125 MOTOBÉCANE « STANDARD »

INDUIT DE CHARGE VOLANT ELECTRONIQUE 125

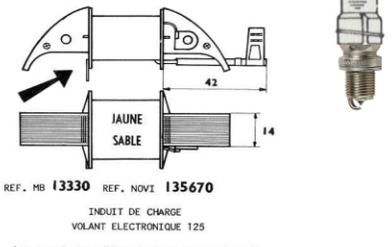
Prochainement nos inducts seront fournis avec un fil de sortie de longueur 90. Cet induct remplace le premier modèle longueur 122. Dans le cas d'utilisation de ce dernier modèle (long. 90) il est nécessaire de surélever le self à l'aide de 2 rondelles d'épaisseur 2 pour permettre le passage sous cette même self, du fil de raccordement à la plaque à bornes.

Les premiers modèles étaient raccordés à la self par soudure ou point indiqué par la flèche. Notre Service Pièces Détachées ne livre que le modèle raccordé par cosse drapeau représenté au dessin.
